PROCESSO N° 55-109.290/22-15		COMPETÊNCIA Originária
CADASTRO SMMA N° 03197/23, 04300/23, 05470/23		
RAZÃO SOCIAL / NOME FANTASIA SUDECAP		
CNPJ/CPF 17.444.886/0001-65	ENDEREÇO Rua Zínia, com av. Walter Amadeu Pace, bairro Havaí, regional Oeste	
EMPREENHIMENTO Alargamento de ponte da rua Zínia e execução de ligações viárias		
REFERÊNCIA Intervenção em Área de Relevância Ambiental (APP de Curso D'água, PA-1)		
RESPONSÁVEL LEGAL Henrique Castilho Marques de Souza	RESPONSÁVEL TÉCNICO Maira Crivellari Cardoso de Mello, CREA/MG 19.688/D Poliana de Oliveira Figueiredo, CRBio n° 98.405 /04-D	
ETAPA 2ª Análise

1. INTRODUÇÃO

Em 06/09/2022, a Sudecap protocolou o ofício GLUAI-SD/GELIN-SMMA n° 097/2022, requerendo autorização de intervenção em APP de curso d'água e em PA-1 e autorização de supressão arbórea, com a finalidade de alargamento de ponte na rua Zínia, bairro Havaí, e implementação de ligações viárias. Após vistoria e análise técnica, foi emitido o Parecer Técnico n° 1.853/22, com algumas pendências que deveriam ser consideradas no projeto de intervenção.

Figura 2 – Proposta inicial de intervenção para alargamento da ponte e execução de ligação viária, podendo ser observada a proposição de abertura de trecho viário, a partir da av. Walter Amadeu Pace, em área com vegetação arbórea.

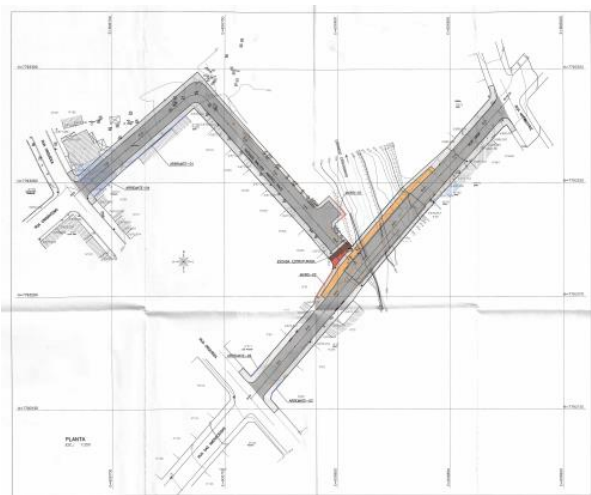
Em vista das particularidades da área de intervenção, o Parecer Técnico nº 1.853/22 identificou as seguintes pendências que deveriam ser consideradas pelo projeto de intervenção:

- 1) O impacto em APP está desconforme com as diretrizes para conexão de fundo de vale para o córrego Cercadinho;
- 2) A abertura da via perpendicular ao córrego Cercadinho demanda processo de parcelamento do solo, para posteriormente ser discutido processo de intervenção (movimentação de terra e supressão de árvores);

- 3) Para abertura dessa via perpendicular será necessária a supressão de árvores de grande porte, relevantes para a amenização do clima local. A via deve ter outro traçado de forma a preservar essas árvores – o espécime nativo de grande porte (paineira – *Ceiba speciosa* - 16 m), bem como de três frutíferas de grande porte inventariadas (abacateiro – *Persea americana* - dois exemplares de 15 m e 16 m; mangueira - *Mangifera indica* - 15 m);

- 4) Um outro traçado da via será importante para a área como um todo, considerando-se que o local vem sendo utilizado espontaneamente pela comunidade local como uma área de plantio, o que poderia ser estendido a uma proposta de incremento da vegetação local com o auxílio e participação da população.

Sobre o item 1, a Sudecap abriu um protocolo de “Manifestação da SUPLAN para Zoneamentos Específicos” TIPO 5, protocolo nº 31.00251869/2023-62 e alterou o projeto, para redução da área de supressão, retirando a abertura da via perpendicular, inicialmente proposta, preservando os espécimes de grande porte, entendendo que, deste modo, estaria cumprindo o objetivo do Plano de Estruturação Urbano-Ambiental (PEA) coordenado pela SUPLAN, de “não intensificação da ocupação e uso do solo local assegurando a qualificação ambiental da área”.

Relativo ao item 2 das pendências, como citado, a rua perpendicular foi retirada do projeto, mantendo a intervenção somente na av. Walter Amadeu Pace, onde já houve aprovação do parcelamento (CP 151070A). A nova proposta prevê a implantação de um retorno no final da rua sem saída.

Figura 3 – Vista do novo projeto apresentado, com retorno no final da via.

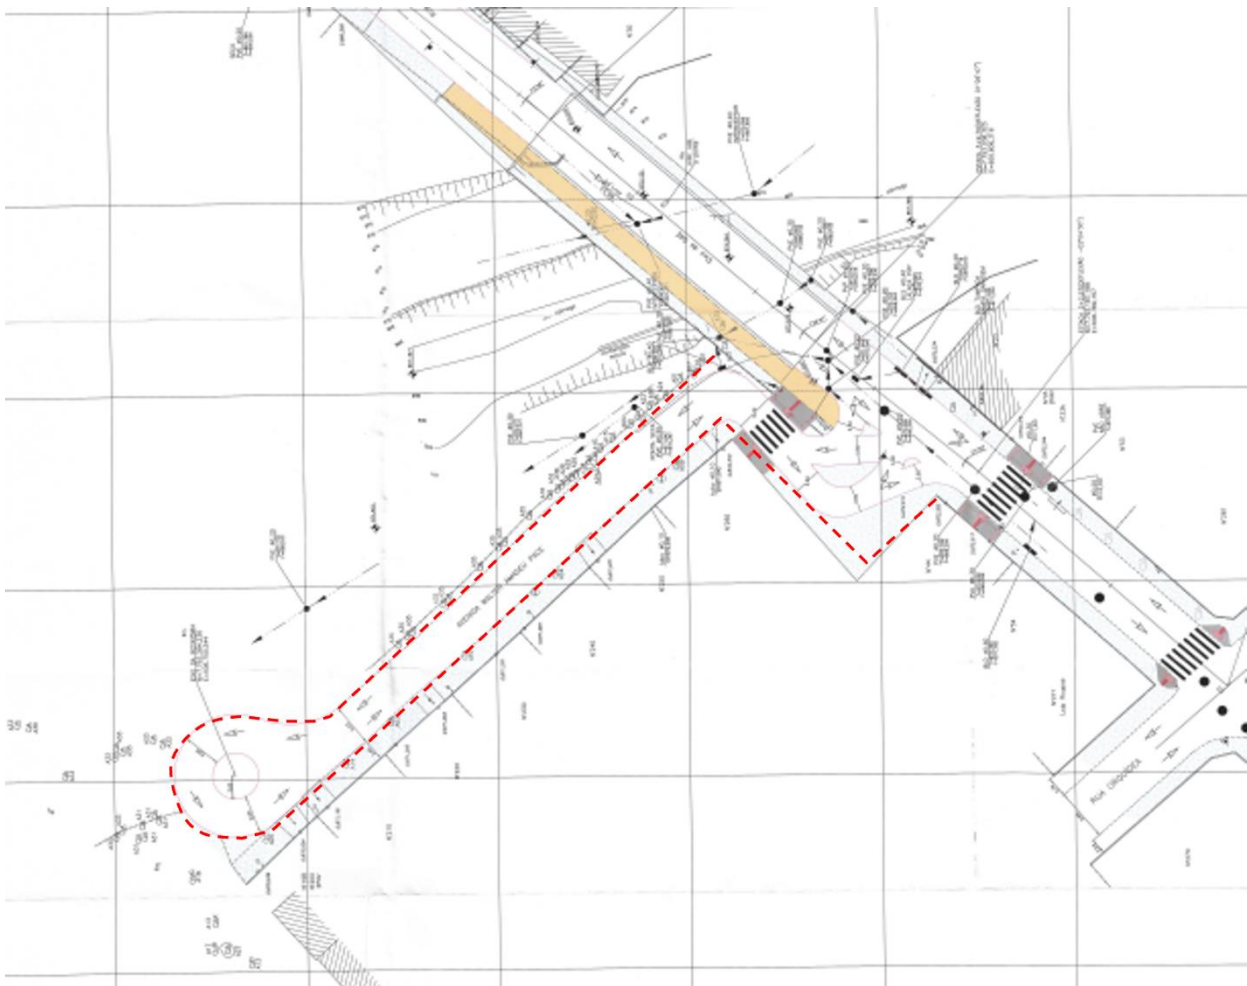
Considerando os preceitos legais, o parecer avaliou que a nova solução de projeto é apropriada, contribuindo para melhorar as condições de mobilidade entre os bairros, adotando corretamente o dimensionamento necessário para suprir a demanda local. O parecer sugeriu as seguintes diretrizes:

- Implantação de travessia elevada, para desaceleração do tráfego, no acesso à Avenida Walter Amadeu Pace para maior segurança do pedestre, possibilitando a continuidade da circulação de pedestres pelo passeio esquerdo da Rua Zinia;
- A pequena área pública, residual da desapropriação do imóvel, e os muros cegos e sem acesso de pedestre e veículos voltados para o logradouro, criam condições para um novo local de disposição de lixo e entulho. Visando evitar esse tipo de conflito recomendamos tratamento de uso e ocupação para área residual, criada pela desapropriação do imóvel, junto à implantação da via de acesso à Avenida Walter Amadeu Pace.

Sobre o item 3, o traçado foi alterado prevendo a preservação das árvores de grande porte. Para apresentar a intervenção arbórea na nova proposta, foi apresentado o relatório “Levantamento Arbóreo: Ponte Rua Zínia (Plano de Obras: 2373: O-S-MOB-18)”, elaborado pelos técnicos da GLUAI-SD.

Figura 6 – Seção transversal da ponte.

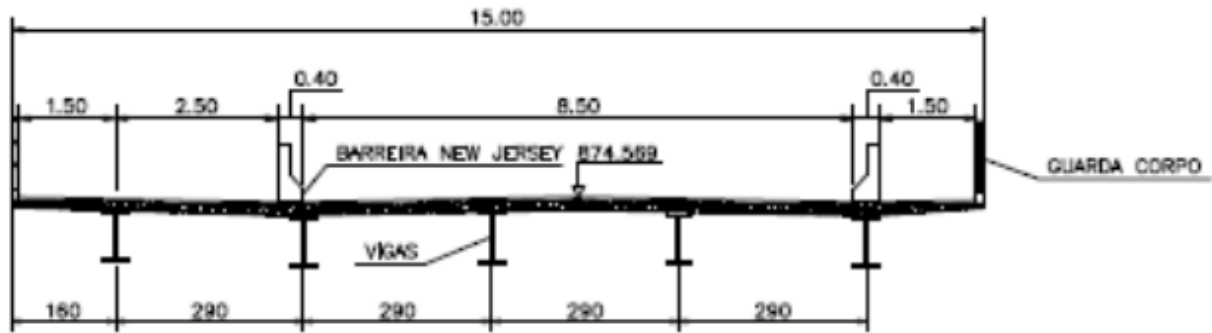
A ampliação da ponte irá permitir o tráfego nos dois sentidos da via, apresentando pista de rolamento com largura de 8,50 m, barreiras New Jersey de 0,40 m, passeio direito com 1,50 m, passeio esquerdo com 1,50 m e ciclovia com largura de 2,50 m.
